**Avis délibéré en date du 23 avril 2020
de la Mission régionale d'autorité environnementale d'Île-de-France
sur le projet d'aménagement de la RD 190 à Carrières-sous-Poissy et
Triel-sur-Seine dans le département des Yvelines**

Le présent avis porte sur le projet d'aménagement de la RD 190 de Carrières-sous-Poissy à Triel-sur-Seine porté par le conseil départemental des Yvelines, ainsi que sur l'étude d'impact de ce projet datée de décembre 2019. Il est émis dans le cadre d'une procédure de déclaration d'utilité publique emportant la mise en compatibilité du plan local d'urbanisme intercommunal (PLUi) de la communauté urbaine Grand Paris-Seine-et-Oise.

Figure 2: Projet de liaison entre la RD 190 et la RD 30, plan général des travaux - source : arrêté de DUP, 2013

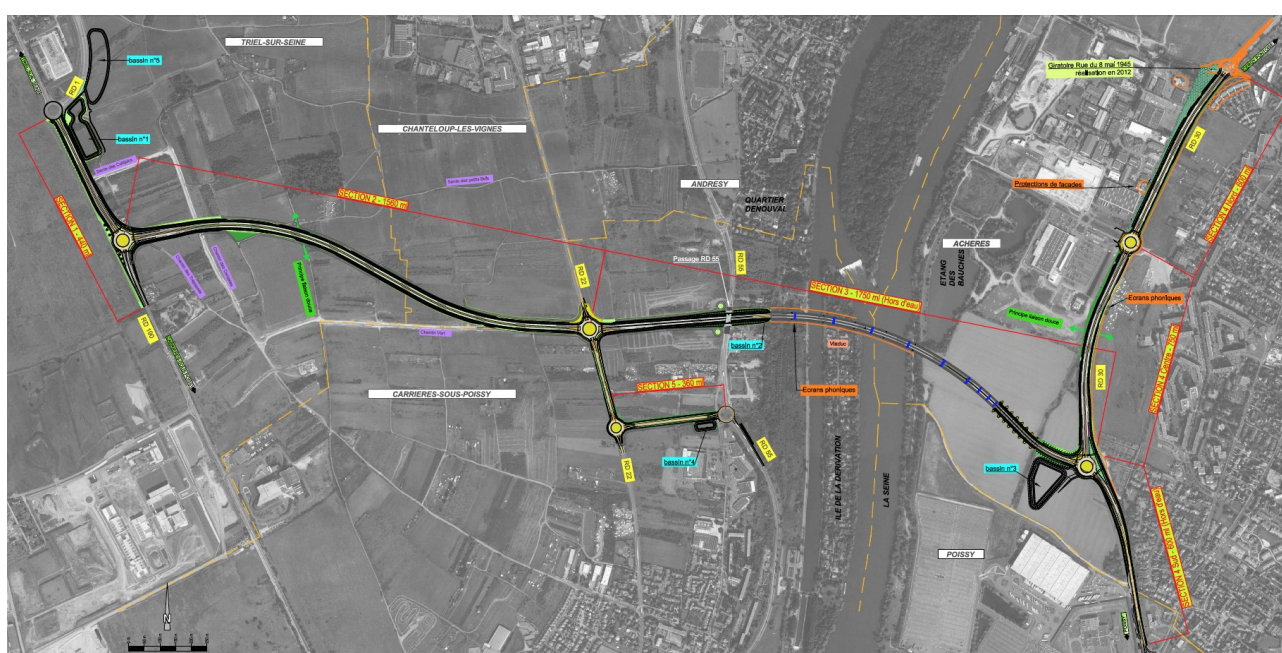
La future liaison routière entre la RD 190 et la RD 30 et le présent projet poursuivent un même objectif « améliorer les conditions de desserte et d'accessibilité au territoire de la boucle de Chanteloup. »¹⁰ Dans les deux cas, il s'agit d'accompagner le développement urbain de la boucle de Chanteloup par le développement ou l'extension de son réseau routier. De plus, les travaux de la liaison RD 30-RD 190 comportent l'aménagement de la RD 190 sur une section de 440 m au nord du présent projet (cf. Figure 2). Les deux projets sont portés par le même maître d'ouvrage.

L'objectif commun de renforcement de la desserte de la boucle de Chanteloup, leurs liens fonctionnels et les impacts potentiels liés de ces deux opérations, notamment en termes de trafic routier et de pollutions et nuisances induites doivent pour la MRAe conduire le maître d'ouvrage à examiner si elles constituent, au titre de l'évaluation environnementale, deux composantes d'un même programme de travaux, l'étude d'impact de chacun des projets devant alors comporter une appréciation des impacts de l'ensemble du programme, et à défaut approfondir l'analyse des impacts cumulés.^{11]}

- **de justifier la non intégration du projet de liaison routière entre la RD 190 et la RD 30 et du projet d'aménagement de la RD 190 dans un même programme de travaux ;**
- **le cas échéant, de compléter l'étude d'impact par une appréciation des impacts de l'ensemble du programme ;**
- **et, à défaut, d'approfondir l'analyse des impacts cumulés de ces deux projets.**

Figure 3: plan général des travaux - source : étude d'impact

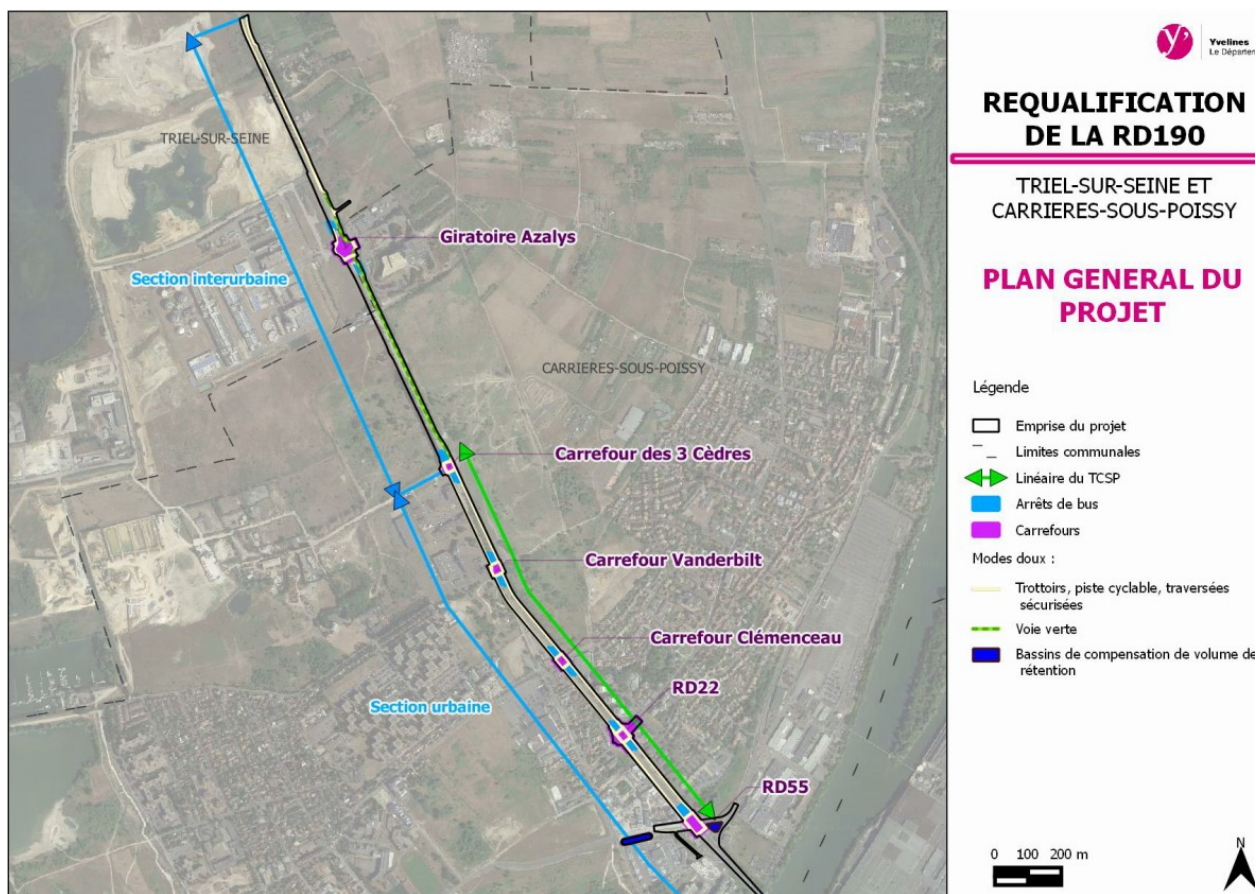
Le TCSP est une composante essentielle du projet qui doit être appréhendée dans toutes ses composantes par l'étude d'impact. L'étude d'impact décrit avec précision l'infrastructure projetée pour accueillir le TCSP. Elle n'apporte par contre que peu d'informations sur la manière dont cette infrastructure sera exploitée (capacité des véhicules utilisés, fréquences de desserte, évolution du réseau de lignes). Ces caractéristiques sont déterminantes pour l'attractivité de ce futur équipement et le report modal induit au sein des déplacements sur la RD 190. L'étude d'impact doit pour la MRAe être complétée sur ce point.

Figure 7: extrait du plan de zonage projeté du PLUi à Carrières-sous-Poissy, source : dossier d'enquête publique

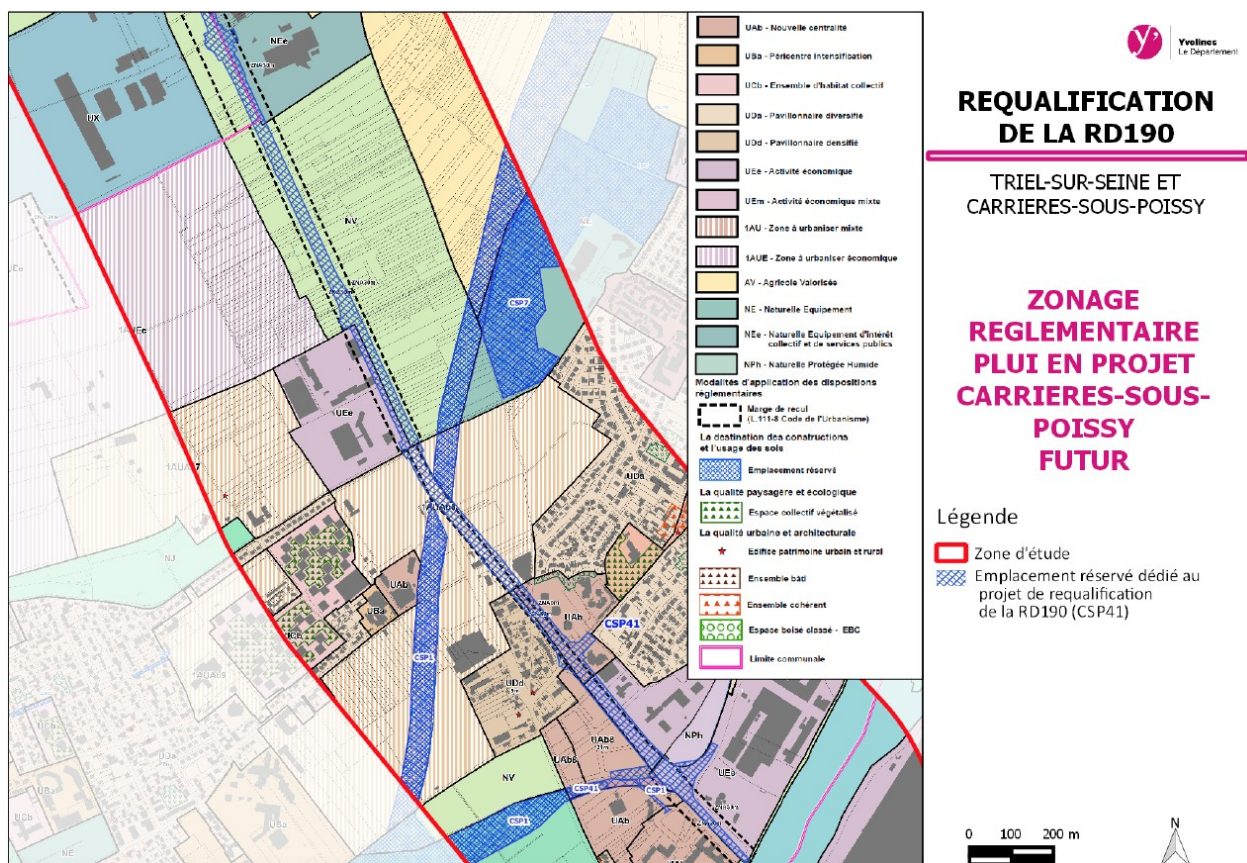
Ce projet d'emplacement réservé s'inscrit au sein de l'actuelle « *marge de recul* » de la RD 190, au sein de laquelle les constructions sont interdites, en dehors de certains travaux notamment ceux liés à l'infrastructure routière (pièce H03 - page 1326). Cette marge est inscrite dans le PLUi en vigueur, en application des articles L. 111-6 et suivants du code de l'urbanisme. Le dossier mentionne l'article L. 111-8 du code de l'urbanisme, qui prévoit que le PLU « *peut fixer des règles d'implantation différentes de celles prévues par l'article L. 111-6 lorsqu'il comporte une étude justifiant, en fonction des spécificités locales, que ces règles sont compatibles avec la prise en compte des nuisances, de la sécurité, de la qualité architecturale, ainsi que de la qualité de l'urbanisme et des paysages.* » Le plan de zonage du PLUi impose ainsi des marges de recul réduites au droit de la RD 190 (dans des proportions différentes selon les segments). Or ces marges ont été définies alors que les caractéristiques de la RD190 étaient différentes de celles qui résulteront du projet. Il convient donc pour la MRAe de s'assurer que les marges de recul en vigueur demeureront pertinentes et ne doivent pas être modifiées dans le cadre de la mise en compatibilité du PLUi.

Par ailleurs, le nouvel emplacement réservé recoupe et réduit localement l'emplacement réservé pour le projet de prolongement de la Francilienne entre Méry-sur-Oise et Orgeval (autoroute A 104), à Carrières-sous-Poissy (CSP1 - cf. Figure 7). Le maître d'ouvrage a obtenu l'accord du préfet de la Région Ile-de-France (direction des routes d'Ile-de-France - DiRIF) pour modifier cet emplacement (pièce H03 - page 1326).

Figure 8: Saturation du trafic en heure de pointe du matin – source : étude d'impact

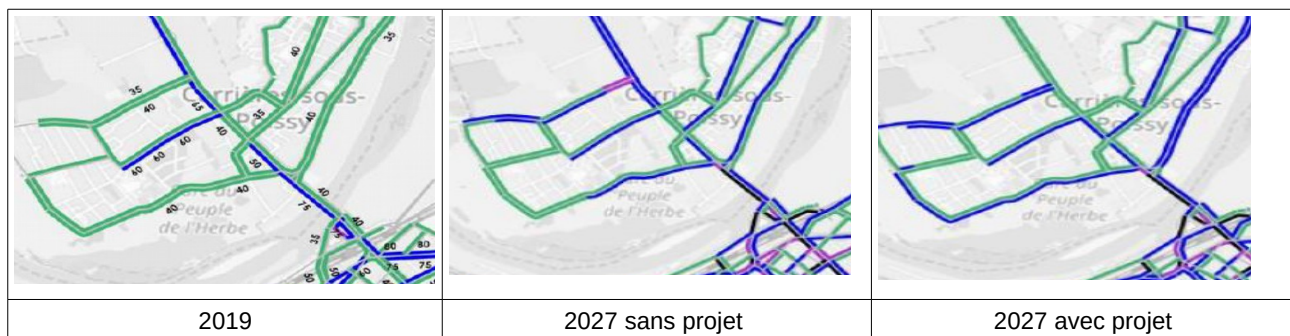
Or, la comparaison entre l'état actuel et les simulations réalisées pour 2027 avec ou sans mise en œuvre d'un projet d'aménagement de la RD 190, montrent que l'urbanisation projetée de la boucle de Chanteloup, conduit à une augmentation notable des volumes de trafic sur la RD 190. Sans projet, la saturation du trafic devient importante au nord vers la RD1 à Triel-sur-Seine et critique au droit du Pont de Poissy (cartes de saturation pages 624-625). .

Ces simulations montrent que le projet n'aura quasiment aucune incidence sur le volume du trafic en 2027 sur la RD 190 réaménagée, notamment sur sa section la plus chargée entre le carrefour avec la RD 55 et le pont de Poissy.

Ces résultats montrent que le présent projet n'apportera pas de réponse significative aux problèmes de saturation qui s'aggraveront entre 2018 et 2027 au sud de la RD 190 au niveau du Pont de Poissy . L'étude d'impact indique (page 118) que pour des raisons techniques, de coûts¹⁹ et d'impact visuel, le choix d'engager des travaux au droit du Pont de Poissy n'a pas été retenu. Elle présente les dispositions d'exploitation des feux qui donneront une priorité aux bus lors de leur redémarrage au carrefour avec la RD 55

Figure 9: à gauche, mesures in situ de la concentration en dioxyde d'azote et populations exposées - à droite, modélisation des concentrations en dioxyde d'azote en moyenne annuelle imputables au trafic routier local en 2027 sans projet - source : étude d'impact

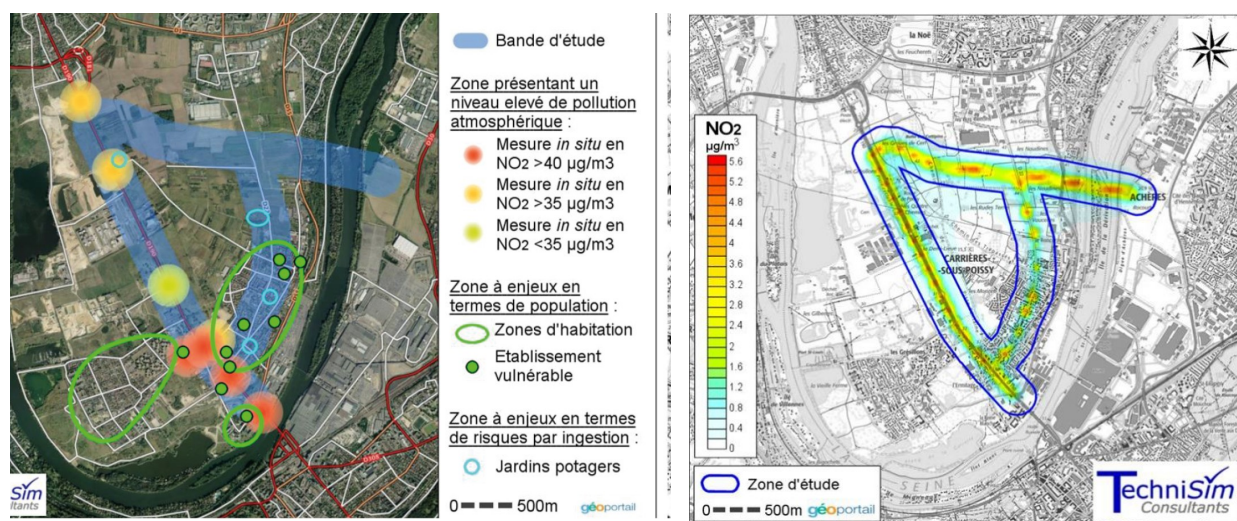
Six points de mesures ont été définis le long de la RD 190 pour caractériser l'état initial (2015). Le maître d'ouvrage précise que ces mesures ont été réalisées durant une semaine au début d'un épisode de pollution caractérisé par l'organisme Airparif. Les résultats révèlent des concentrations élevées : pour les particules fines les concentrations mesurées sont, en majorité, supérieures aux valeurs limites préconisées par l'OMS, (valeur limite d'exposition (sur 24 h) à ne pas dépasser plus de trois jours par an). Pour le dioxyde d'azote, quatre des six mesures ponctuelle indiquent un taux compris entre 115 % et 165 % de la valeur seuil réglementaire en moyenne annuelle.
